## Resposta Pedido de Elementos Único

### No âmbito do Regime Prevenção de Acidentes Graves (PAG)

**No âmbito do Regime Prevenção e Controlo Integrado da Poluição (PCIP)  
Relativamente ao Módulo II – Memória Descritiva:**

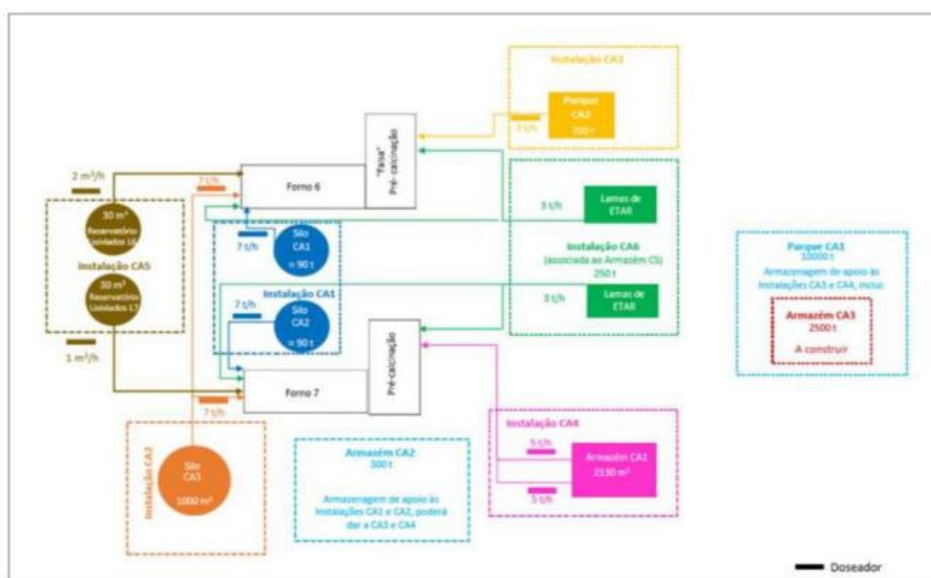
38. Tomando por base o diagrama infra constante do TUA vigente (secção Anexos, Memória Descritiva Instalação Coincinceração Resíduos do Centro Produção Alhandra), representar a situação de referência e a situação após alterações, a cor distinta, onde fique perceptível o que é eliminado e o que é acrescentado. Indicar ponto de situação sobre Armazém CA3. Atualizar o descritivo das instalações constante do TUA (secção Anexos) em conformidade. A informação acima referida deverá ser apresentada na forma de Aditamento à Memória Descritiva constante do PL20230727007275, concretamente doc. CPA\_AN1.14\_MemóriaDescritiva\_10nov2023.pdf.

- Capacidade total atual OTR R1 (autorização só para RNP): 47 t/h
  - o 20 t/h no Forno 6
  - o 27 t/h no Forno 7
 Descritivo:
  - 20 t/h no Forno 6 (QP: 7 t/h + 7 t/h + 3 t/h – este em simultâneo com PC;
  - PC: 3 t/h);
  - 27 t/h no Forno 7 (QP: 7 t/h + 7 t/h + 3 t/h – este em simultâneo com PC;
  - PC: 10 t/h)

Apresentam-se abaixo diagramas com a informação solicitada, a representar a situação de referência e a situação após alterações, que constam do ficheiro “Diagrama\_OGR\_CPA\_Antes e Depois\_23jan2024”, apresentado em anexo, em complemento do ficheiro apresentado na Memória Descritiva atualizado no âmbito deste Pedido “CPA\_AN1.14\_MemóriaDescritiva\_23fev2024” e que tem o diagrama no novo formato:
